## **Stadt Bielefeld | Neugestaltung des Ravensberger Parks**

Protokoll der Preisgerichtssitzung am 14. Januar 2026

1006 | 367107

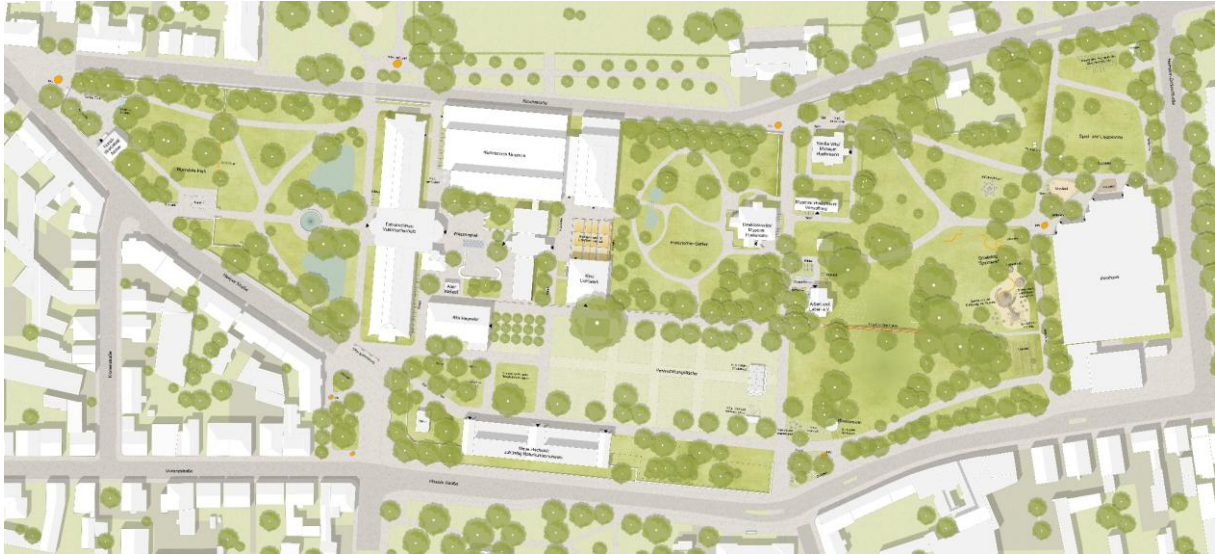
Die Verfasser wählen für ihre Arbeit den Titel „Verwoben, Verbunden, Verknüpft“ und stellen damit zunächst die verbale Verbindung zur ehemaligen Ravensberger Spinnerei her. Inhaltlich übertragen sie dieses Vokabular auf das Verhältnis zwischen dem Park und der Stadt, indem sie sich intensiv mit den Parkzugängen auseinandersetzen. Alle Parkzugänge werden als Verknüpfungsbereiche interpretiert und erhalten eine besondere Bodengestaltung – beim „Historischen Entrée“ vor dem Rochdale Park sogar unter Einbeziehung der Bleichstraße. Gerade das „Grüne Entrée“ im Süden an der Heeper Straße schafft über eine große Breite vom geplanten Neubau des Naturkundemuseums bis zur Tankstelle eine willkommene, großzügige Öffnung und Verbindung mit dem Stadtraum.

Von zentraler Bedeutung für das Erscheinungsbild und die Nutzbarkeit des Ravensberger für (Groß-)Veranstaltungen ist die Veranstaltungsfläche. Hierfür schlägt die Arbeit auf der Nord- und der Südseite jeweils doppelte Baumreihen vor, die eine „Konzert-Spielwiese“ räumlich rahmen. Der mutmaßlichen Nutzungsintensität geschuldet, wird der östliche Teil der „Konzert-Spielwiese“ als Schotterrasenfläche vor einer Bühne und der westliche Teil als Rasen- und Wiesenfläche ausgebildet. So sehr die südliche Doppelbaumreihe als Raumkante und als Schattenspender für die Veranstaltungsfläche begrüßt wird, so kritisch wird die nördliche beurteilt und als zu starke räumliche Abgrenzung gegenüber dem historischen Park gesehen.

Als neues thematisches Highlight entwickelt die Arbeit einen „Leinen-Färbergarten“ an der nordöstlichsten Ecke des Parks. Die Schaffung eines besonderen Aufenthaltsortes, der sich eher an Erwachsene richtet, kann an dieser Stelle überzeugen. Allerdings wird kritisch hinterfragt, ob die konzeptionelle Grundhaltung und die formale Ausgestaltung tatsächlich dauerhaft tragen.

Die Positionierung von Kinderspielangeboten im östlichen Teil des Ravensberger Parks ist grundsätzlich richtig gewählt. Ob es dabei sinnvoll ist, zwei kleine anstelle eines größeren, zusammenhängenden Spielbereichs zu schaffen, wird im Preisgericht kontrovers diskutiert.

Die Arbeit setzt sich in vorbildlicher Weise mit dem Umgang mit Niederschlagswasser und insbesondere Starkregenereignissen auseinander, und erarbeitet ein abgestimmtes Konzept aus Versickerungsflächen und -mulden sowie einer Teichanlage. Allein die Anlage einer offenen Versickerungsmulde unter der Doppelbaumreihe auf der Südseite der Veranstaltungsfläche wird kritisch beurteilt, weil der Zugang über schmale Stege bei Großveranstaltungen zu Problemen führen kann. Schließlich stellt sich die Frage, ob das vorgeschlagene „Rote Band“ als Leitlinie durch den Park erforderlich ist und einen tatsächlichen Mehrwert für Besucher darstellt.

Die Arbeit bietet in vielerlei Hinsicht gute, wichtige und erfreulich unprätentiöse Ansätze, stellt aber keinen insgesamt überzeugenden Lösungsansatz für die Weiterentwicklung der Ravensberger Parks dar.

1001 | 303443

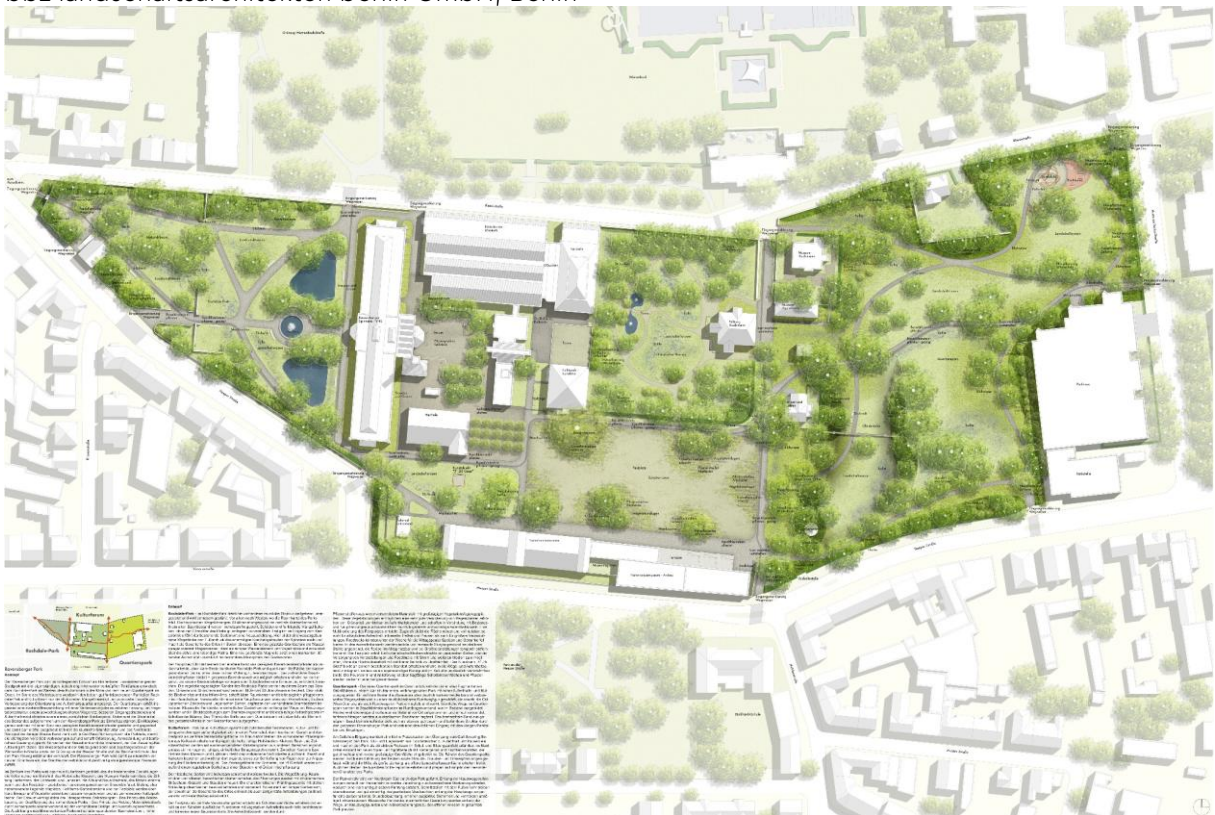
Mit dem Motto „Weiterbauen“ bekennen sich die VerfasserInnen zu einer dezidiert bestandsorientierten Grundhaltung. Entsprechend wird versucht, die drei Teile des Ravensberger Parks behutsam zu qualifizieren. Zunächst wird die Adressierung des Parks und die verbesserte Erlebbarkeit seiner Eingangssituationen aus dem Stadtraum durch die Ausbildung kleiner Auftaktplätze in Kombination mit dem einheitlichen Motiv roter Wegweiser begrüßt, wenngleich punktuell eine noch deutlichere Öffnung präferiert würde – so im Bereich Heeper Straße/Eingang Spinnerei und VHS – um Hauptzugänge und wichtige Alltagsverbindungen abzubilden. Angemessen und stimmig ist der zurückhaltende Umgang mit dem Rochdale Park und dem historischen Garten, wie auch das Forum im Zentrum der Anlage als einheitlich befestigte, teils baumüberstandene Platzfläche mit den erforderlichen Anbindungen an alle umliegenden öffentlichen Gebäude überzeugt.

Die Neufassung des Veranstaltungsplatzes mit zentraler Schotterrasenfläche und randlichen Pflasterpartien verspricht demgegenüber im Vergleich zur heutigen Situation keine substantielle räumliche oder funktionale Verbesserung. Für den östlichen Parkteil werden sowohl die vorgeschlagenen neuen Wegeverläufe wegen des Baumbestandes als auch die Positionierung eines Spielplatzes in der nordöstlichen Ecke kontrovers diskutiert.

Insgesamt wird der fein durchgearbeitete Entwurf und dessen respektvoller Umgang mit Historie und vorgefundenen Strukturen gewürdigt. Den Anspruch des Wettbewerbes, durch eine Weiterentwicklung des Parks attraktive und vor allem stärkende, neue Gestaltungs- und Nutzungsangebote hoher Anziehungskraft zu erreichen, kann der Entwurf leider nicht vollständig einlösen. Er bleibt am Ende doch zu sehr dem Bestand verpflichtet.

1002 | 358660

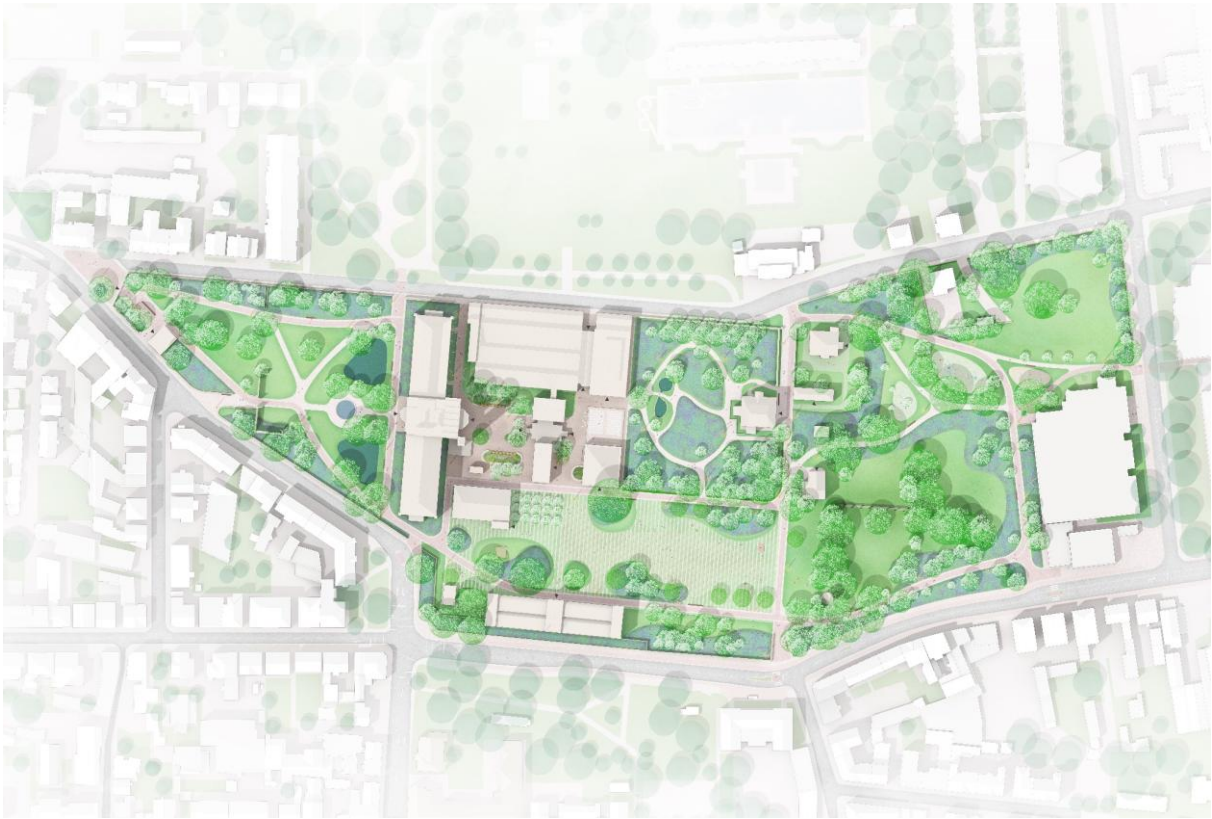
Grundsätzlich gewürdigt wird die klare Orientierung des Wegesystems und Positionierung der vorgesehenen Nutzungen. Jedoch wird die plakative Gestaltung des blauen-grauen Asphaltweges als im historischen Kontext des Ortes vollständig fremdes Element bewertet.

1005 | 271268

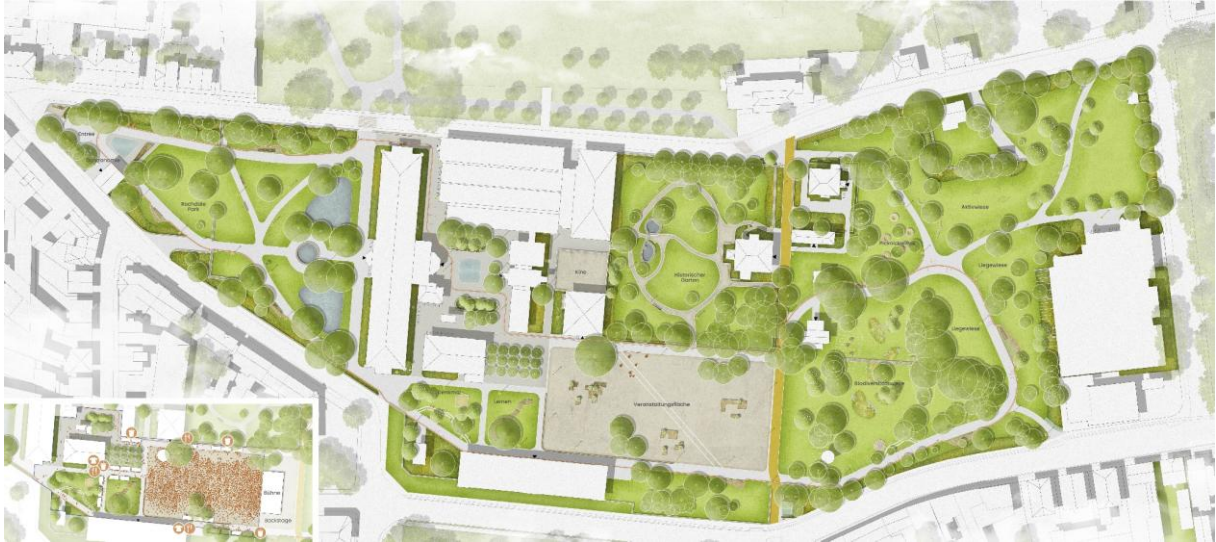
Der grundsätzlich behutsame Umgang mit dem Bestand und die Anknüpfung an die angrenzenden Stadträume werden gewürdigt. Der Verlauf des Geschichtsloops vorwiegend am Parkrand sowie die Kleinteiligkeit der Stationen können nicht überzeugen.
